Magistrát města Brna
Odbor územního plánování a rozvoje
Kounicova 67
601 67 Brno

Námítky zástupce veřejnosti k návrhu územního plánu města Brna

I.1 Zástavba areálu bývalé zahradnické školy v Bohunicích

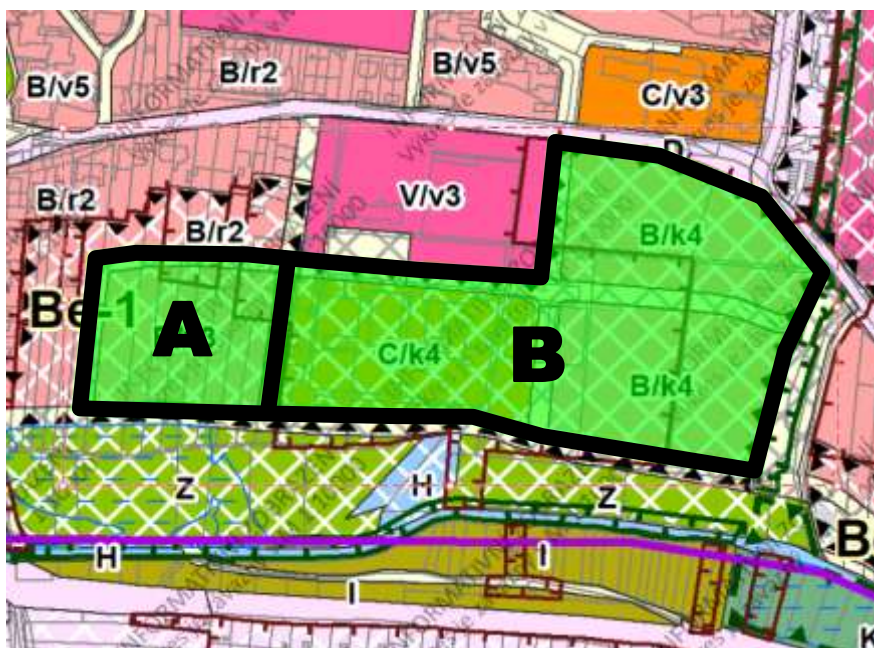
- na části označené „A“ stanovit plochy B/r2;
- na části označené „B“ stanovit plochy zemědělské, případně plochy městské zeleně, vycházející ze stávajícího skutečného využití, případně částečně stanovit funkční typ B/r1, a nahradit tak stávající plochy C/k4 a B/k4, současně však nejméně 1/5 rozlohy části B vymezené jako plochu městské zeleně (Z) propojující stávající bydlení v sídlišti v prodloužení ul. Arménská na plochu Z jižně od lokality Be-1;

- pro využití řešeného území (plochy A a B vyznačené v zákresu) zpracovat územní studii nahrazující územní studii „Bohunice, ulice Lány“ z roku 2017, a to s následujícími podmínkami:

- v části A rozvíjet rezidenční charakter lokality s nízkopodlažní zástavbou ve výškové úrovni nejvýše 2;
 - v části B stanovit plochy vycházející ze stávajícího skutečného využití (plochy zemědělské, případně plochy městské zeleně), případně částečně stanovit funkční typ B/r1;

- vymezená veřejná prostranství, komunikace a chodníky pro zajištění prostupnosti řešeného území;
 - dopravní napojení směřovat do křižovatky ul. Čenka Růžičky a Vyhlídalova a na východní straně řešeného území, bude-li nezbytné, koordinovat s dopravním napojením lokalit Be-8 a Be-10; a

- o vymežit propojení stávajícího sídliště pásem městské zeleně (o rozloze nejméně 1/5 rozlohy části B) v prodloužení ul. Arménská s plochou městské zeleně jižně od lokality Be-1.

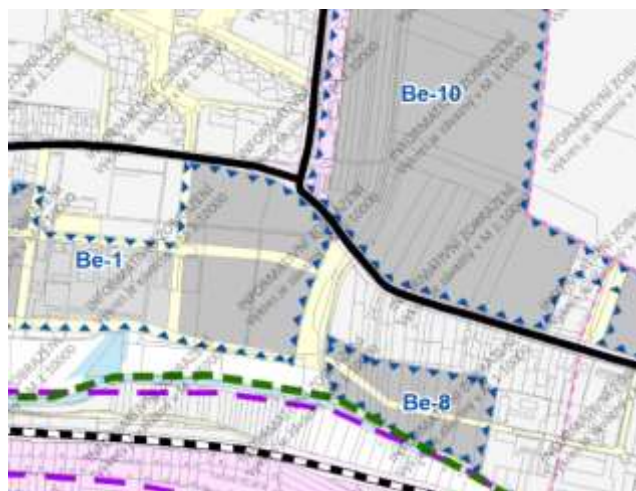
Navrhované využití 1/5 území B pro městskou zeleň v podobě pásu propojujícího ul. Lány s plochami Z jižně od lokality Be-1 umožní kvalitní napojení stávajícího bydlení v bohunickém sídlišti na tyto plochy Z, které budou v rámci intenzivně urbanizovaného území městské části plnit rekreační funkci (zvláště např. ve spojení s naší námítkou uvedenou v kap. I.9).

I.2 Dopravní napojení rozvojových lokalit a křižovatka Ukrajinská – Lány

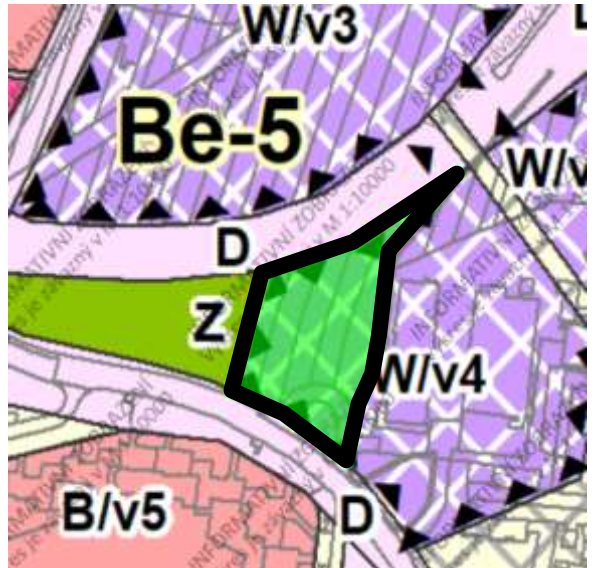
- prověřit řešení vzájemně provázaného dopravního napojení lokalit Be-1, Be-8 a Be-10 (např. společnou kapacitní křižovatkou např. okružního charakteru) situovaného na ulici Lány v místě mezi napojením ulic Ukrajinská a Střelická, a to tak, aby toto dopravní napojení propojovalo ulice Lány, Ukrajinská a Střelická a lokality Be-1, Be-8 a Be-10 a tak, aby dopady dopravní obsluhy těchto lokalit na plynulost dopravy na ul. Lány byly minimalizovány. Pro takové řešení stanovit územní rezervu. Lokalitu Be-8 na ul. Lány napojit prostřednictvím ul. Střelická.
- vytvořit územní rezervu pro zkapacitnění křižovatky Ukrajinská-Lány.

Odůvodnění námítky: napojení lokalit Be-1, Be-8 a Be-10 je navrženo roztržštěně, přičemž ul. Lány je již dnes přetížená, a to včetně napojení ul. Ukrajinská. V rámci lokality Be-10 je navržena plocha veřejné vybavenosti, u které však není řešena dopravní obsluha. Toto roztržštěně a nedořešené dopravní napojení uvedených lokalit, které vyplývá z návrhu územního plánu, s sebou nese vysoké riziko značného zhoršení již dnes problematické situace. Řešení dopravního napojení těchto lokalit v úseku mezi napojením ul. Ukrajinská a Střelická na ul. Lány bude mít nejmenší možné negativní dopady na stávající bydlení v městské části Brno-Bohunice.

Křižovatka Ukrajinská-Lány je již dnes problematická a je zjevné, že perspektivně se nelze vyhnout jejímu zkapacitnění. Za tímto účelem je nezbytné v novém územním plánu vymezit územní rezervu.

I.5 Hasičská zbrojnice a hasičské cvičiště

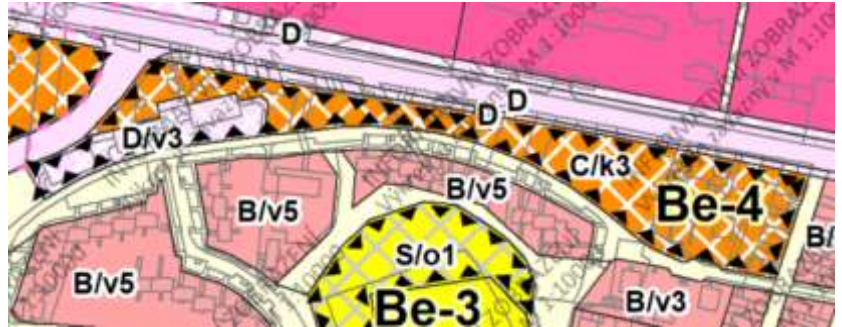
- plochu cvičiště (viz první zákres) vyznačit jako stabilizovanou plochu s funkčním typem S (sport), případně s jiným funkčním typem odpovídajícím stávajícímu využití;
- do podmínek pro zpracování územní studie ÚS-22 doplnit podmínku „respektovat stávající hasičskou zbrojnici v části budovy č.p. 678 v k.ú. Bohunice včetně nádvoří na pozemku p.č. 1197/99 v k.ú. Bohunice“;
- do podmínek pro zpracování územní studie ÚS-22 doplnit podmínku „respektovat stávající cvičiště jednotky sboru dobrovolných hasičů, potřebu dopravní obsluhy cvičiště a stávající pěší propojení objektu hasičské zbrojnice s cvičištěm“;
- plochu cvičiště vyjmout z lokality Be-5; a
- upravit vedení rezervy pro komunikaci (viz druhý zákres) přes část lokality Be-5 v prodloužení lávky přes tramvajovou dráhu tak, aby tato rezerva nebyla v kolizi s cvičištěm.

Odůvodnění námítky: na vyznačeném území je za nemalých nákladů realizováno cvičiště jednotky sboru dobrovolných hasičů, které navazuje na sídlo jednotky v přilehlé budově Ukrajinská 2. Cvičiště je pravidelně využíváno a je pro městskou část nepostradatelné. Návrh územního plánu

pokrývá cvičiště dílem plochou W a dílem veřejným prostranstvím. Městská část nedisponuje náhradními prostory pro vybudování hasičské zbrojnice ani cvičiště.

I.7 Plochy komerční vybavenosti při ul. Čeňka Růžičky

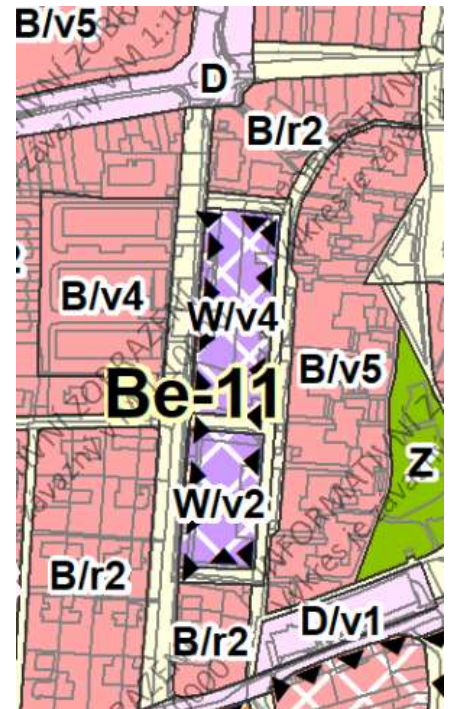
- na stávajícím jižním veřejném parkovišti (lokalita Be-11 sestává zejména ze dvou stávajících veřejných parkovišť – jednoho severního a jednoho jižního) stanovit stabilizovanou plochu veřejného prostranství, případně plochu D/x;

- na stávajícím severním veřejném parkovišti stanovit plochu změn D/v1;
- lokalitu Be-11 omezit na plochu severního veřejného parkoviště; a
- kartu lokality Be-11 přizpůsobit funkci D/v1 a vložit pokyn „respektovat stávající vzrostlou městskou zeleň“.

Odůvodnění námítky: s ohledem na velmi intenzivní zástavbu na ul. Spodní (a již realizované povrchové parkoviště) navrhujeme zachovat stávající využití na ploše jižního veřejného parkoviště. Severní parkoviště má s ohledem na terénní stupeň po jeho západní straně potenciál k výstavbě nízkopodlažních hromadných garáží.

I.8 Garáže Souhrady

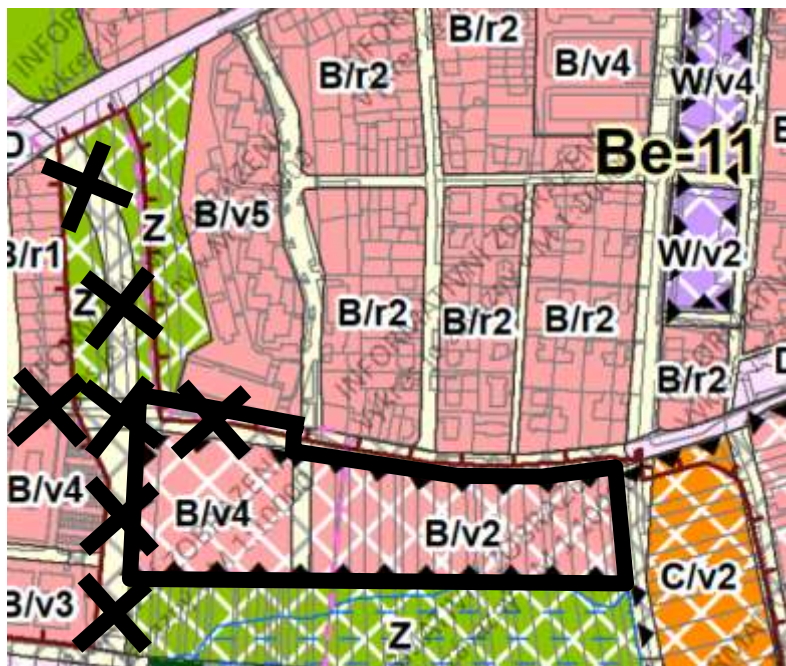
Námítka: změnit na stabilizovanou plochu s výškovou úrovní odpovídající skutečnosti, tj. s výškovou úrovní 1.

Odůvodnění námítky: využití území ve stabilizovaných plochách má dle textové části návrhu územního plánu města Brna vycházet z dosavadního charakteru a potvrzovat jej, nebo na něj bezprostředně navazovat. To se vztahuje i na výškovou úroveň dosavadního využití. Na řešené území (plocha hromadných garáží) se však vztahuje využití B/v5 odpovídající stávajícím panelovým domům Souhrady 2 až 14 sudá. To je však v příkrém rozporu s výškovou úrovní těchto garáží, která má hodnotu 1. Ve stabilizovaném území se dle textové části návrhu územního plánu za předpokladu respektování podmínek využití území a prostorového uspořádání připouští modernizace, revitalizace, přestavby a dostavby. Pokud by dostavba či přestavba dotčených garáží proběhla dle využití B/v5, čímž by se radikálně zvětšil objem této stavby (a fakticky by nešlo o přestavbu ani dostavbu, ale o novostavbu), zcela jistě by se nejednalo o respektování podmínek stávajícího využití území.

I.9 Ul. Dvořiště, Souhrady a Vyhlídalova

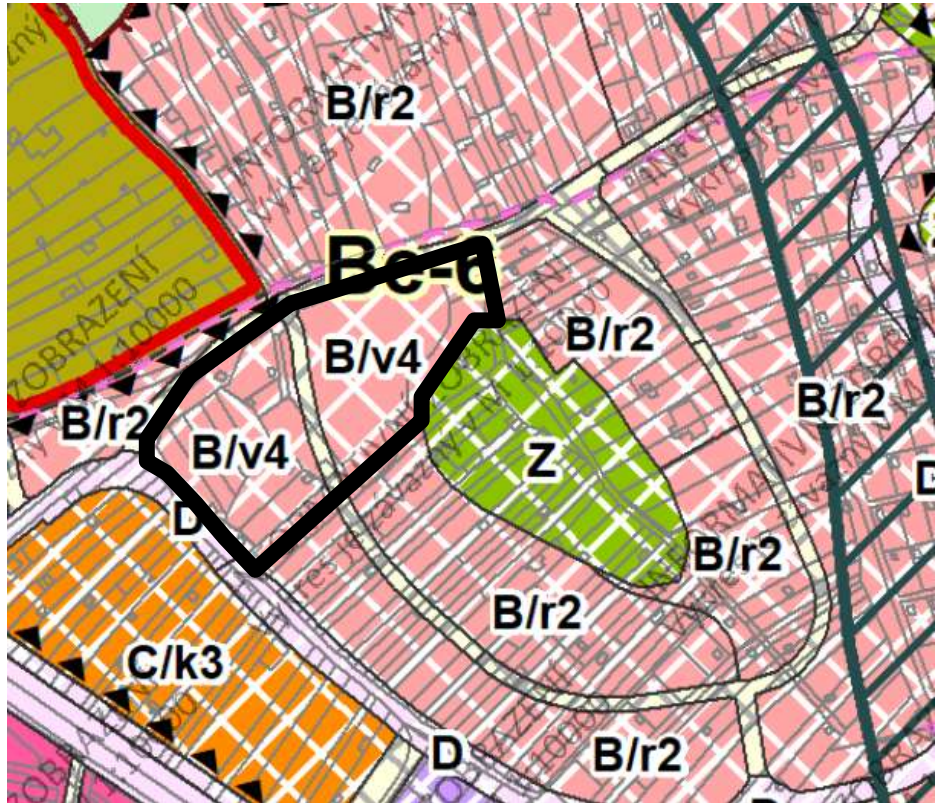
- rezervu pro komunikaci obsluhující budoucí železniční stanici Brno-Starý Lískovec včetně propojení ul. Dvořiště na ul. U Leskavy (dle značek „X“ v prvním zákresu) celou zrušit a nahradit tuto rezervu funkčním typem Z (městská zeleň) a namísto této rezervy řešit dopravní obsluhu železniční stanice Brno-Starý Lískovec pouze ulicí U Leskavy tak, jak je od počátku plánováno;

- jakožto alternativu k úplnému zrušení rezervy pro komunikaci obsluhující železniční stanici Brno-Starý Lískovec (dle předchozí odrážky) požadujeme prověřit kompromisní řešení patrné z druhého nákresu, kdy je dopravní obsluha této železniční stanice naznačena přerušovanou čarou a ke zrušení rezervy pro komunikaci by došlo pouze v úseku podél ul. Souhrady (dle značek „X“ ve druhém zákresu), přičemž by současně došlo ke zrušení prodloužení ul. Dvořiště pouze ke komunikaci naznačené přerušovanou čarou (dle značek „X“ ve druhém zákresu); prověřte také variantu rozložení dopravní obsluhy této železniční stanice mezi trasu vyznačenou přerušovaně ve druhém zákresu a ul. U Leskavy (jižní část);

Současně požadujeme zamezit nežádoucímu přivedení intenzivní dopravy z ul. Lány na ul. Dvořiště, a to zrušením protažení ul. Dvořiště za křížení s ul. Souhrady (a to v obou variantách řešení dopravní obsluhy budoucí železniční stanice Brno-Starý Lískovec). Toto protažení ul. Dvořiště by ze západní části ul. Vyhlídalova a z ul. Dvořiště učinilo intenzivně využívanou tranzitní (vzhledem k území městské části Brno-Bohunice) komunikaci se značnými dopady na stávající bydlení.

Rezervu pro komunikaci obsluhující budoucí železniční stanici Brno-Starý Lískovec navrhujeme (v první variantě) zcela zrušit a namísto ní v návrhu územního plánu řešit dopravní obsluhu této železniční stanice pouze ulicí U Leskavy tak, jak je od počátku plánováno. Komunikace využívající tuto rezervu, včetně touto komunikací vynucené přestavby křižovatky Osová-Elišky Přemyslovny-U Leskavy, by zásadním způsobem narušila výše uvedený záměr vybudování celistvého systému městské a krajinné zeleně a zásadně by narušila pohodu bydlení na ul. Souhrady. **Požadujeme proto prověřit rovněž druhou variantu – alternativní řešení, které tyto negativní dopady mít nebude (je celkově méně nákladné a nevynucuje přestavbu křižovatky Osová-Elišky Přemyslovny-U Leskavy) a současně umožňuje řešit problém dopravní obsluhy železniční stanice Brno-Starý Lískovec s přijatelnými dopady na bydlení v ul. U Leskavy, neboť v úseku mezi tamními bytovými domy je situace obtížnější než v úseku mezi rodinnými domy na této ulici.** V rámci této druhé varianty požadujeme současně prověřit i možnost rozložení dopravní obsluhy železniční stanice Brno-Starý Lískovec mezi trasu vyznačenou přerušovanou čarou ve druhém zákresu a druhou (jižnější) polovinu ul. U Leskavy s jednosměrným provozem MHD, čímž by současně mohlo být řešeno i otáčení vozů MHD objezdem bytových domů na ul. U Leskavy (postavených na stabilizovaných plochách B/v4 a B/v3).
